Ing. Max Fuss GmbH & Co. KG Johann-Hittorf-Str. 6 D-12489 Berlin-Adlershof

Produkt / Process Change Notifikation (PCN)		Grund der Änderung	
<input checked="" type="checkbox"/> Major change <input type="checkbox"/> Minor change		1. Die bisher beim Filter 3F480-100.260 benutzen Durchführungsklemmen der Firma Phoenix Contact wurden abgekündigt und werden durch Durchführungsklemmen der Firma Euroclamp ersetzt. Restbestände von Filtern mit der Durchführungsklemme der Firma Phoenix Contact können bis zum Ausverkauf des Lagerbestandes erworben werden.	
<input checked="" type="checkbox"/> FIT-Modifizierung	<input checked="" type="checkbox"/> FORM-Modifizierung	<input type="checkbox"/> FUNCTION-Modifizierung	<input type="checkbox"/> Änderung des Produktionsstandorts
PCN- Nr. 062021_6			
	FUSS-EMV Artikelnummer	Kunden Artikelnummer	
Betroffene Produkte mit Artikelnummer:	3F480-100.260		
PCN Datum: 06/2021	Termin einer letztmaligen Bestellung: bis Ausverkauf der Lagerbestände		
Zeitpunkt der Änderung: 06/2021	Termin einer letztmaligen Auslieferung: bis Ausverkauf der Lagerbestände	Ansprechpartner 1. Christoph Keddig (CS) Tel. +49 30 6331319210 2. Lars Klein (QMB) Tel. +49 30 6331319163

Beschreibung im Detail (mit Bild):

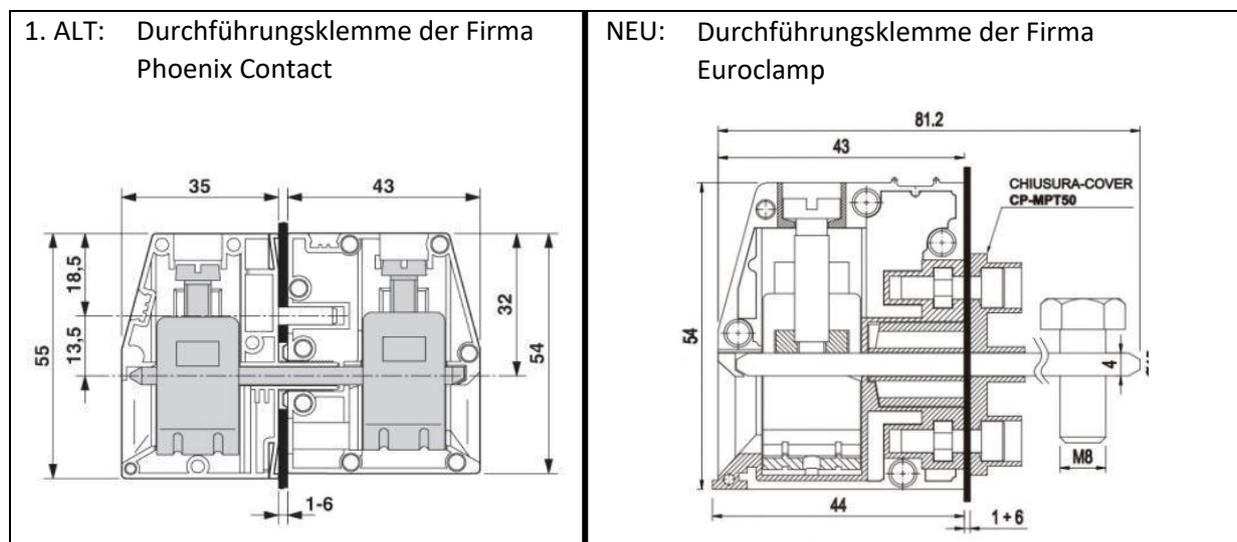
Beschreibung der Änderung			
1. Die bisher verbauten Durchführungsklemmen der Firma Phoenix Contact wurden abgekündigt und werden durch Klemmen der Firma Euroclamp ersetzt. Die veränderten Maße der neuen Durchführungsklemme führen zu einer Änderung in FIT und FORM.
